INFORME DE AUDITORIA AMBIENTAL

C/154 – Modificación de contrato 18/03/2026

“Ramal Ruta 30, tramo Ruta 30 – Tomás Gomensoro”.

Seguimiento

Foto 12.1-4, P03. Sector adaptado a taller mecánico, buenas condiciones de orden y limpieza, pero no hay contención para efluentes oleosos.

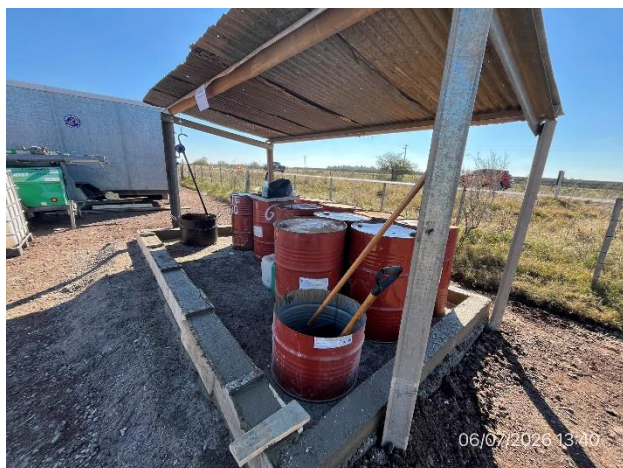
Ref.	Descripción	Requisito
04	En el obrador P03, no está garantizada la estanqueidad de algunos sectores que podrían contener efluentes oleosos contaminante, dado que: i) No hay pavimento impermeable en el taller mecánico; ii) No hay pavimento impermeable en el recinto envallado donde se estacionaron las cisternas de emulsión; iii) Faltan cierres estancos en el recinto techado y envallado donde se almacenan los lubricantes.	Art 6.2 del MAV 2015
Tipo de NC: 2		Código del hallazgo: PEL – 6.
Evidencia: Foto 12.1-4, Foto 12.1-6, Foto 12.1-8.
